## **BEE-Stellungnahme**

zum ersten Entwurf der Übertragungsnetzbetreiber für  
den Netzentwicklungsplan Strom 2037 mit Ausblick 2045,  
Version 2023

Berlin, 24. April 2023

Abbildung 1: Entwicklung der Volllaststunden der Bioenergie

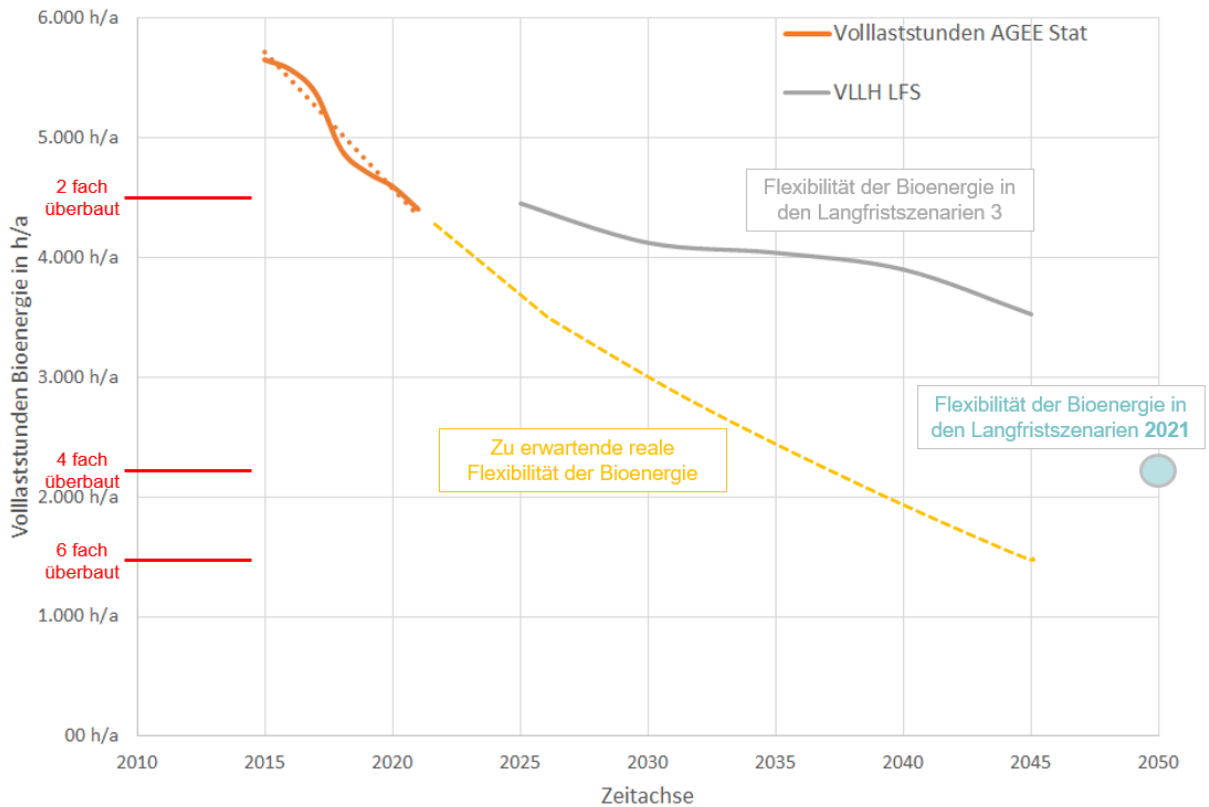
Auf Basis der Entwicklung der Volllaststunden der Bioenergie in den vergangenen acht Jahren, was auch ein Maß der Flexibilität darstellt, lässt sich zudem die Annahme einer Volllaststundenreduktion auf lediglich 3.000 h/a nicht nachvollziehen. Bei einer Überbauung von 4 in 2037 bzw. 6 in 2045 könnten die Volllaststunden hingegen auf 2.000 h/a bzw. 1.000 h/a fallen (siehe Abbildung 1).

**Eine stärkerer Flexibilisierungspfad der Bioenergie (siehe Abbildung 1) würde es zudem ermöglichen noch höhere steuerbare Leistungen dezentral in Deutschland einzusetzen und somit den Bedarf und die volkswirtschaftlichen Kosten der ansonsten benötigten Wasserstoffkraftwerke und ihrer Infrastruktur entsprechend zu reduzieren.**

Abbildung 2: Volllaststunden Windenergie Onshore 2030 bis 2050

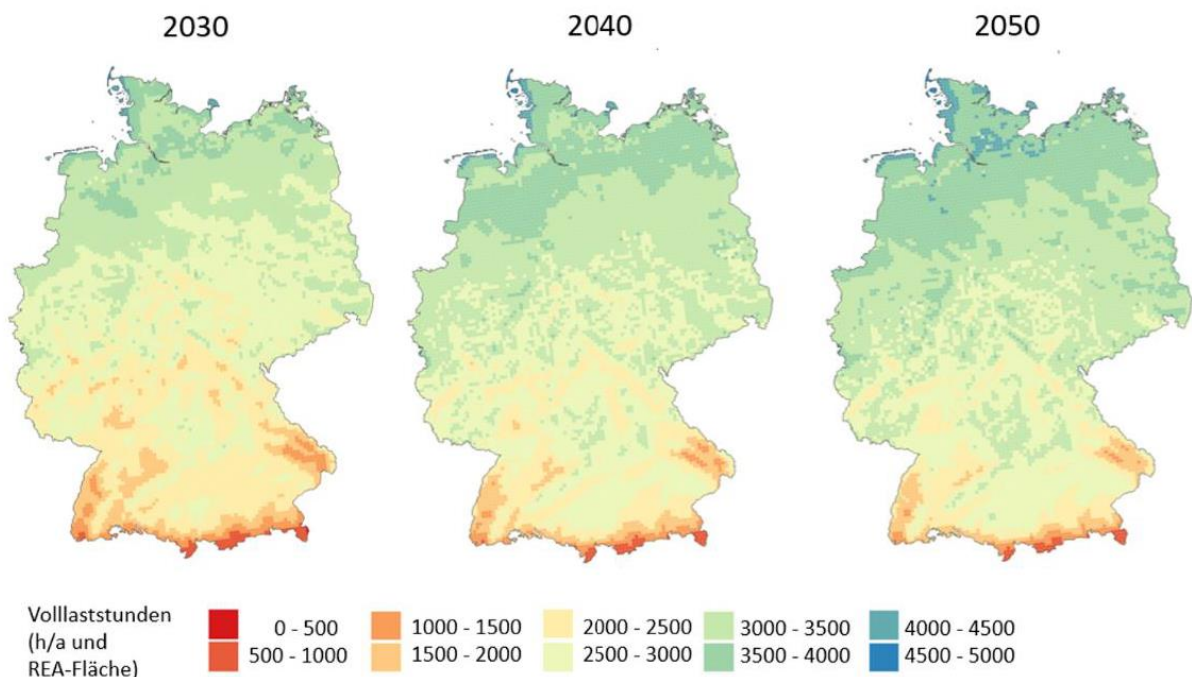
**Der BEE hält darüber hinaus die angenommenen Volllaststundenwerte-Werte für zu niedrig.** In der vom BEE in Auftrag gegebenen und von den Fraunhofer IEE und ISE durchgeführten Strommarktdesignstudie wurde dargelegt, dass selbst in Bayern und Baden-Württemberg an vielen Standorten ein Windanlagenbetrieb mit mehr als 2.500 Volllaststunden möglich ist (siehe Abbildung 2). Es wurden hier deutschlandweit Volllaststunden von 2.653 h/a für 2030, 2.770. h/a für 2040 und 2.851 h/a für 2050 auf Basis realer Wetterdaten berechnet.

Der Netzentwicklungsplan des ÜNB kommt hierbei nur auf Volllaststunden zwischen 2.300 bis 2.450 h/a und somit deutlich geringer Erzeugung im Wind Onshore Bereich als real erwartbar. Dies wird am besten deutlich anhand einer Auswertung der realen Volllaststunden aller Anlagen in Deutschland für die Wetterjahre 2020 und 2021 (siehe Abbildung 3). Gut zu erkennen ist, dass im Rahmen eines Normalwindjahres (100%) bereits mit Nabenhöhen oberhalb von 140 m höhere Volllaststunden Deutschlandweit im Mittel erzielt werden können als es der NEP bis 2045 vorsieht.

Abbildung 3: Volllaststunden Wind Onshore in Abhängigkeit zur Nabenhöhe

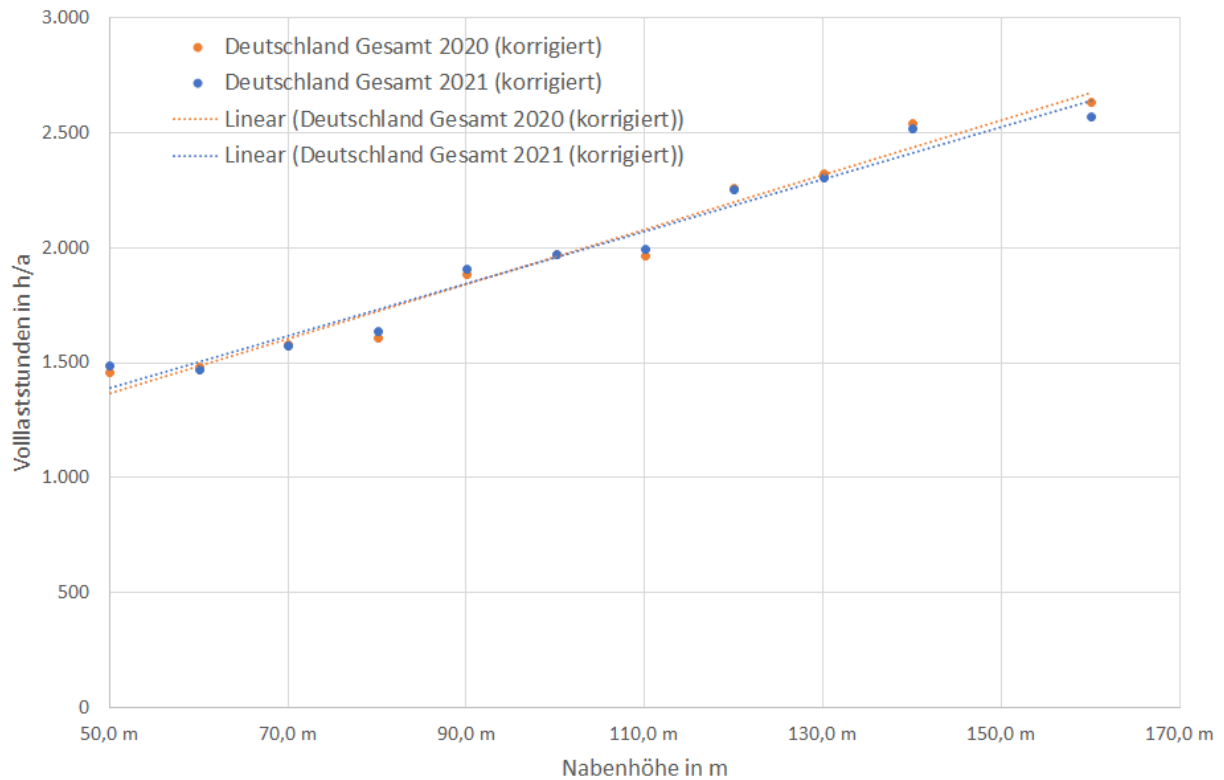
**Vor allem aber die südlichen Standorte (Bayern und Baden-Württemberg) weisen mit nur 1.700 h/a extrem unrealistisch niedrige Volllaststunden auf. Basierend auf den realen Einspeisungswerten von bayerischen und baden-Württembergischen Windenergieanlagen mit einer Nabenhöhe von über 140 m haben diese Anlagenstandorte im Mittel im Jahr 2020 fast 2.200 Volllaststunden erreicht.**

Abbildung 4: Übersicht über die Entwicklung nicht vergütungsfähiger Strommengen in Folge geringerer Flexibilität basierend auf der BEE Strommarktdesignstudie (Basisszenario 2050)

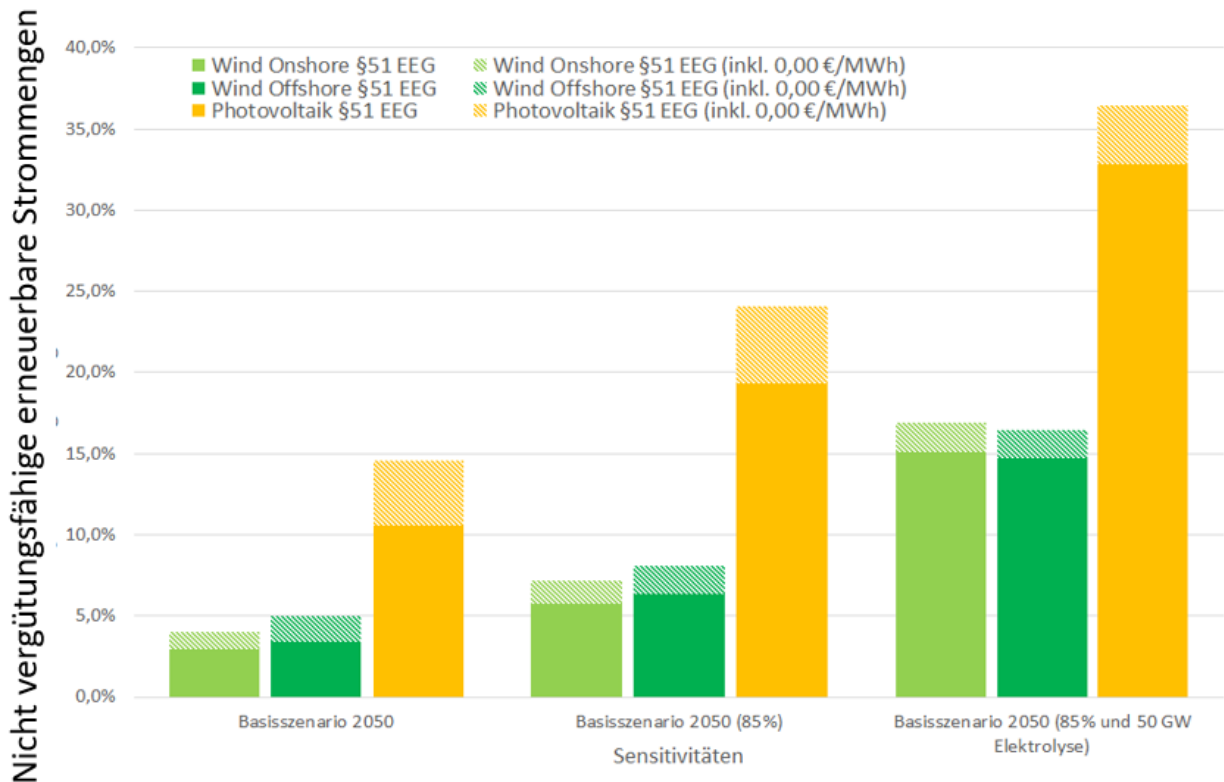
**Die Annahme der Begrenzung der inländischen Elektrolyseleistung auf 50 GW in den Szenarien B und C 2045 ist zudem grundsätzlich problematisch.** Eine Realisierung von lediglich 50 GW Elektrolyseleistung in 2045 hätte das Fehlen dringend benötigter Flexibilität im Energiesystem zur Folge. Dies würde zu einem starken Anstieg negativer Strompreise führen, was sich wiederum direkt auf die nach §51 EEG nicht geförderten Energiemengenanteile auswirkt. In der Konsequenz würde es zu einer deutlichen Verschlechterung der wirtschaftlichen Rahmenbedingungen für Erneuerbare Energien-Anlagen und damit zu einem Rückgang bei deren Ausbau kommen (siehe hierzu Abbildung 4).
